Relatório SEI-GDF n.º 2/2020 - SEDUH/GAB/ASCOL

CONSELHO DE PLANEJAMENTO TERRITORIAL E URBANO DO DISTRITO FEDERAL - CONPLAN

PROCESSO:0030-001405/1997

ASSUNTO: Projeto de regularização da Expansão da cidade de Santa Maria - RA XV - Quadras 416, 417, 418, 516, 517 e 518, implantadas por projeto do Governo, consolidado em 1997, mas não levado a registro cartorial.

Figura 1: Visão geral do parcelamento com as praças na faixa central.

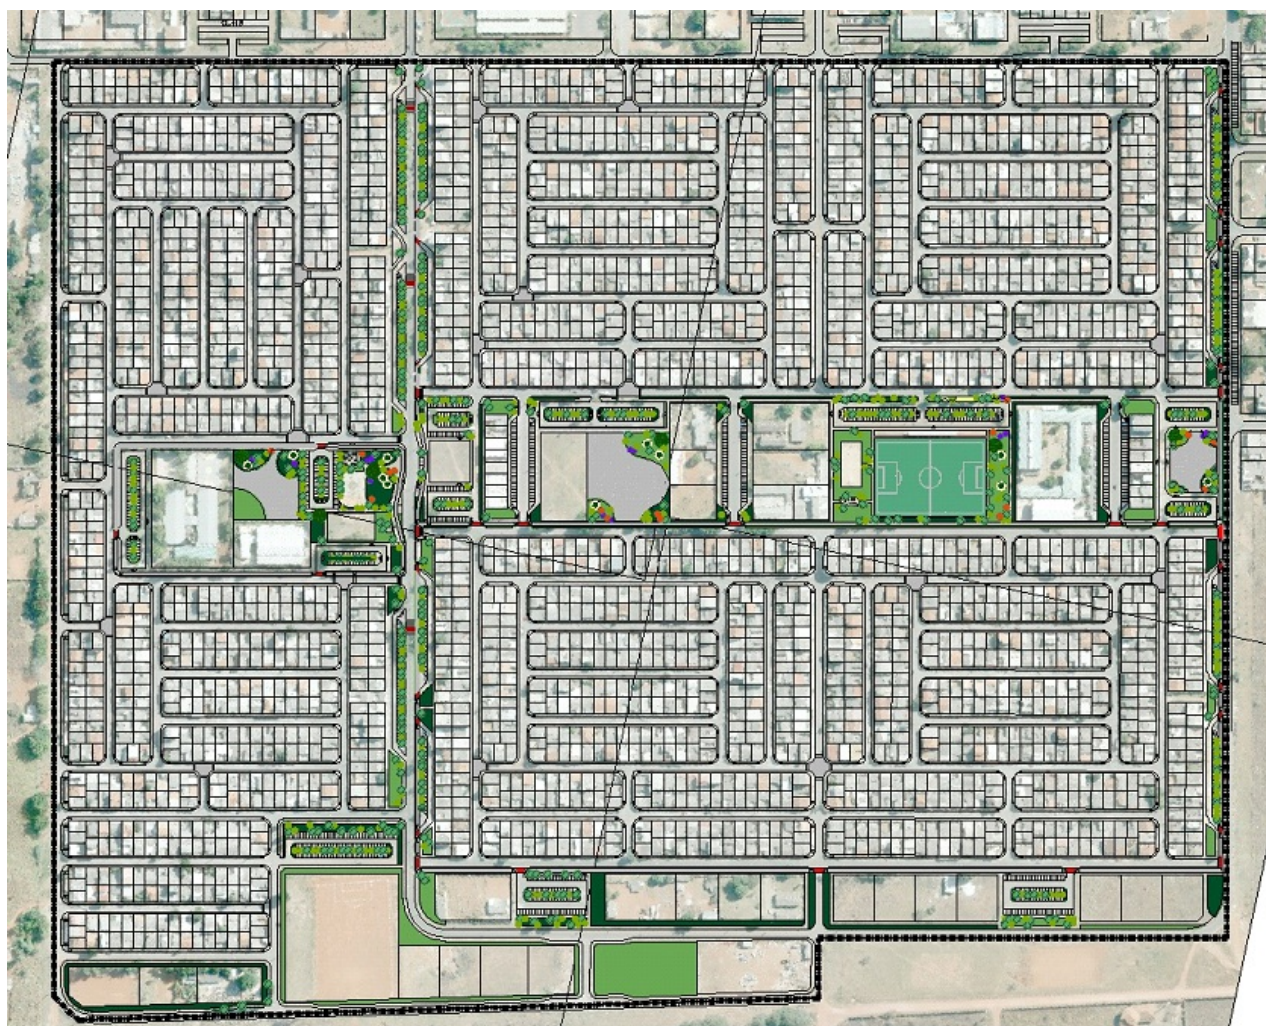
Na concepção original do projeto, as praças foram concentradas em uma faixa central do parcelamento, no sentido longitudinal, entremeando os equipamentos públicos e comunitários, bem como o comércio de apoio. No sentido transversal, existe uma Via de Atividades onde já circula o transporte coletivo, com bolsões de estacionamentos e comércios implantados.

Na revisão do projeto, a partir do redimensionamento das áreas asfaltadas ao longo da Via de Atividades, foram propostas ciclovias e arborização (prioritariamente com espécies do bioma cerrado).

As calçadas foram redimensionadas e rebaixos e travessias foram inseridos. Também foram definidas rotas acessíveis a partir das praças, em direção à Via de Atividades, para facilitar o acesso ao transporte coletivo.
